Tausch von Pitot/Static-L-Typ Prandtlrohr S/N ASP-032 und ASP-033
Change of pitot-static-L-type Prandtl-probe for S/N ASP-032 and ASP-033

Procedural instruction for exchanging heatable pitot-static-L-type Prandtl-tubes after change of electrical connection by manufacturer.

Technische Mitteilung Service Bulletin	Dok.- Nr./ Doc.- No.: P062-980018
		Ausgabe/ Issue: 00 Seite/ Page: 2 of 2
DOA EASA.21J.250

Verfahrensweisung Procedural Instruction	Dok. Nr.:	P320-900079
		Ausg. / Issue:	00
DOA EASA.21J.250		Seite / Page:	1 of 2

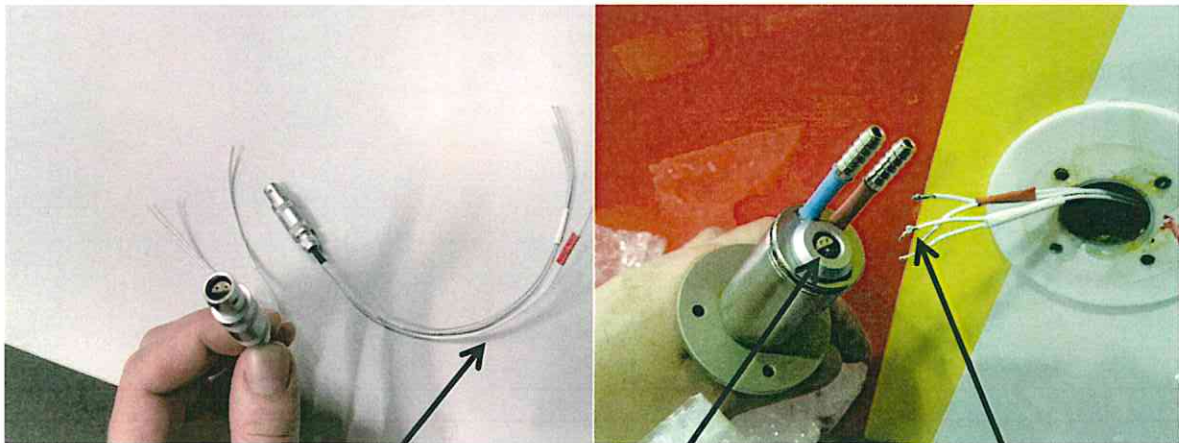
Vorbereiteter Steckverbinder mit rot oder weiß markierten Kabeln
Prepared connector mit red or white color-coded wires

Vorbereiteten Steckverbinder hier anschließen
Connect prepared connector here

Vorbereiteten Steckverbinder hier anlöten
Solder prepared connector here

4. Alle Druckschläuche von der Pitot-Statik-Sonde trennen.
5. Farblich markierte Kabel vom vorbereiteten Steckverbinder mit den farblich passenden Kabeln von der Kontrollbox verlöten. Lötverbindungen mit Schrumpfschlauch isolieren.
6. Steckverbinder und Druckschläuche entsprechend Farbkodierung an neue Pitot-Statik-Sonde stecken.
7. Funktion der pneumatischen Instrumente und der Heizung testen.
8. Stau-Statik-Test für das Flugzeug-Gesamtsystem nach gesetzlichen Vorgaben durchführen.

3. *There are 4 soldered joints between the control box and the pitot-static-probe assembly, one at each wire. Make sure that both sides of each joint are marked with red respectively white color coding. Remove shrinking tube from joints and disconnect wires by soldering.*
4. *Disconnect all pressure lines from the pitot-static-probe.*
5. *Connect the color-coded wires of the prepared connector cable to the matching wires coming from the control box by soldering. Isolate soldering joints with shrinking tube.*
6. *Plug the connector and the pressure lines according to the color code to the new pitot-static-probe.*
7. *Check function of pneumatic instruments and heating.*
8. *Performe a pitot-static-test at the aircraft complete system in accordance with the applicable regulations.*
